Detaljregulering for: Terningmoen leirområde

Forslagsstiller: Forsvarsbygg

Notat ved: 3RW arkitekter

3 Endringer av planforslaget

Figur 5. Illustrasjon av endringene som nå er lagt til grunn i planforslaget.

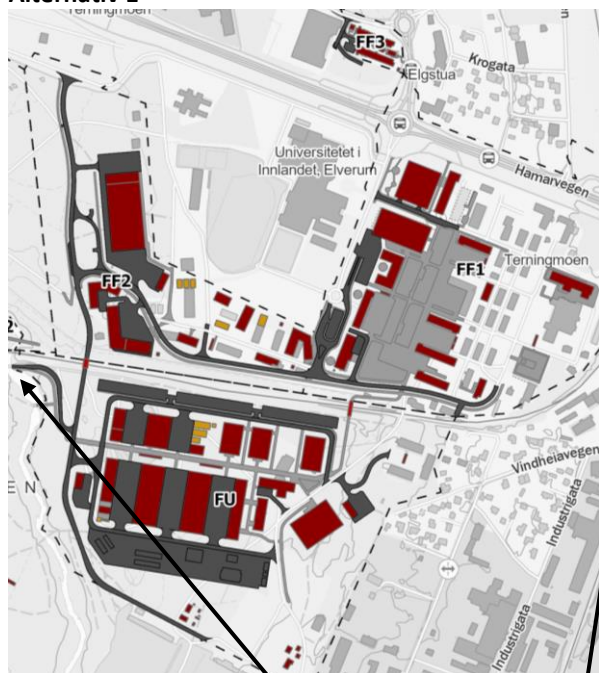
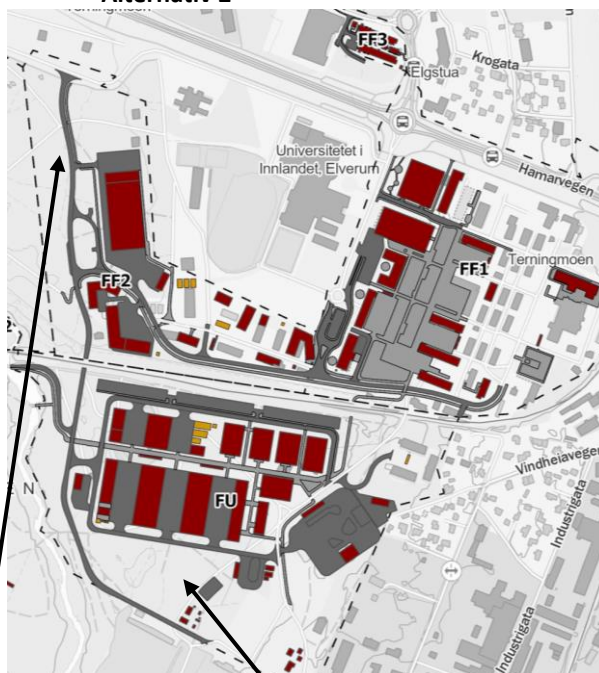
I konsekvensutredningen for naturmangfold er opprinnelig planforslag definert som alternativ 1 og endret planforslag er beskrevet som alternativ 2. Endringene innebærer en omrokking av planlagt plassering av bygg og anlegg, slik at beslaglagt areal med forekomst av rik sandfuruskog reduseres med om lag 11 500 m². Planendringen gjør imidlertid ikke utslag på grad av konsekvens i konsekvensutredningen. Etter vårt skjønn er dette likevel et viktig avbøtende tiltak. Bevaring sikres gjennom hensynssoner H560 i plankartet med tilhørende bestemmelser, se kap. 3.6. Illustrasjonsplan for planforslaget er ikke endret etter offentlig ettersyn.

Alternativ 2 skiller seg fra alternativ 1 på følgende måter, se figur 5:

- Planlagt fortau langs ny hovedadkomst legges på østsiden av veien, hvorpå de to formålsfeltene innsnevres med 3 meter. Den største hensynssonen for rik sandfuruskog i felt FS1 kan derfor økes med ca. 670 m².
- Ny gangbro over Terningåa utgår.
- Søndre del av planområdet for nye bygg og anlegg i omrokkes slik at hensynssonen som omfatter rik sandfuruskog med høy verdi får et større areal enn i alternativ 1, med en økning på ca. 10.900 m². Hensynssonen like øst for denne, som i alternativ 1 omfattet rik sandfuruskog med middels verdi, utgår for å gi plass til omrokkingen.

Gangbro utgår

Vegareal er justert ved at fortau er flyttet og redusert i lengde

Bygg og anlegg er flyttet lengre øst til areal med lavere verdi

Alternativ 2 er danner grunnlaget for revidert planforslag. Endringer er fulgt opp i plankart og bestemmelser.

Figur 7. Illustrasjon av hensynssoner naturmiljø.

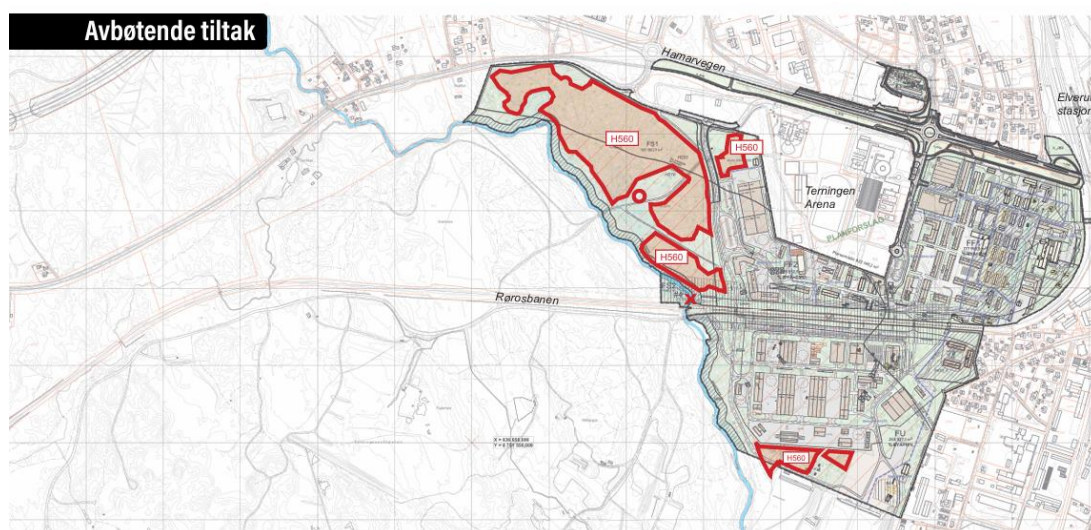
I revidert plankart er nye hensynssoner for bevaring av naturmiljø H560, med tilhørende bestemmelser avgrenset til de delene av planområdet som ikke skal utvikles med nye tiltak, jf. illustrasjon i figur 7.

Figur 8. Revidert plankart. Hensynssonene for naturmiljø er uthevet.

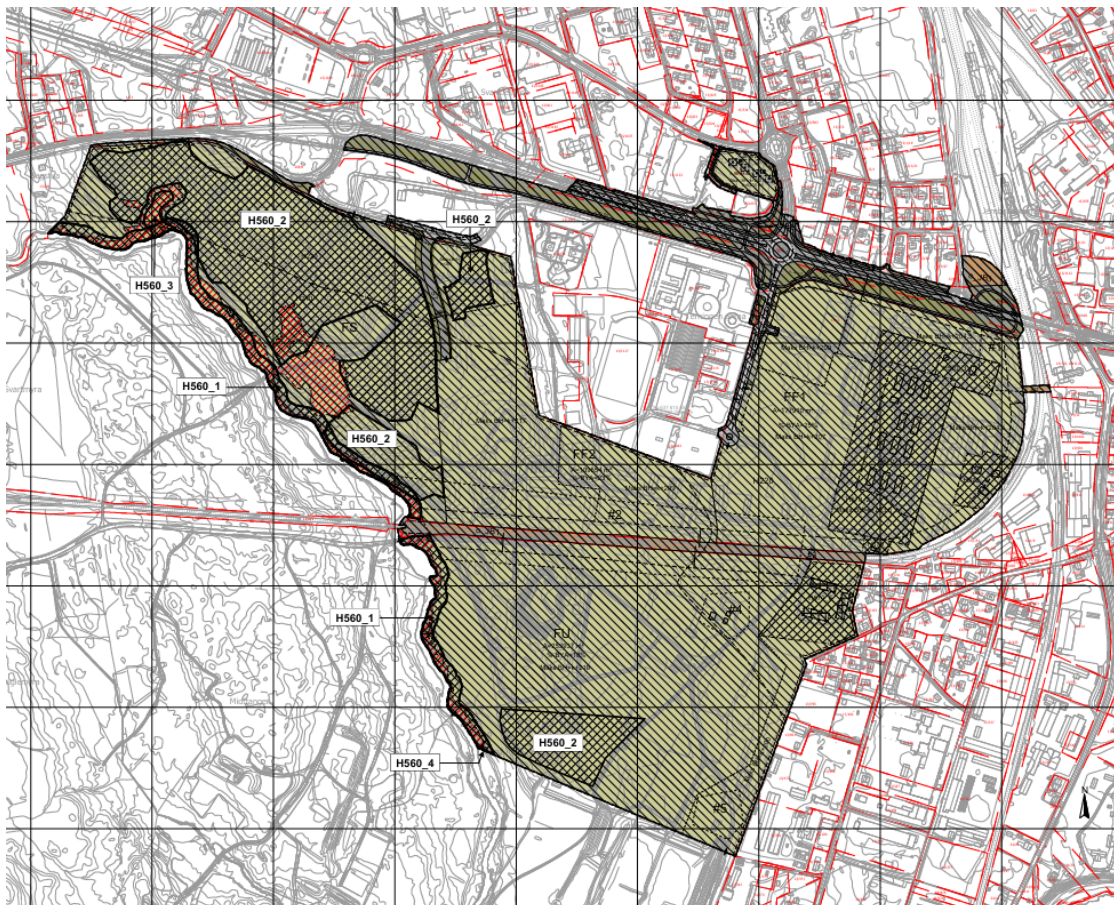
Felt FS2 og bestemmelsesområdet #4 i opprinnelig plan, er tatt ut av planen fordi det ikke lenger er behov for etablering av gangbro over Terningåa i dette området. Det reviderte plankartet vises i figur 8 (se også PDF i vedlegg).

I reviderte planbestemmelser er følgende i rød tekst lagt til for hensynssonene (H560):

- Soner H560_1 er kantsone langs vassdraget Terningåa. Innenfor sonene tillates det ikke etablert nye bygg eller parkeringsplasser. Oppgradering/erstatning og vedlikehold av eksisterende broer tillates. Innenfor sonene skal det opprettholdes et naturlig vegetasjonsbelte på minst 20 meter. Innenfor vegetasjonsbeltet skal det, så langt det er mulig, unngås å utføre tiltak som kan skade vegetasjonen.
- Soner H560_2 er areal med naturtype rik sandfuruskog.
- Sone H560_3 er rik gransumpskog.
- Sone H560_4 er areal med flomskogmark.
- Innenfor sonene H560_2-4 tillates ikke bygninger, større terrenginngrep, tilføyning av masser og større anlegg. Hensynssonene skal bevares som skogsareal. Det tillates øvingsaktivitet for Forsvaret innenfor sonene. Ved øvingsaktivitet skal det, så langt det er mulig, unngås aktivitet som kan skade naturtypen.
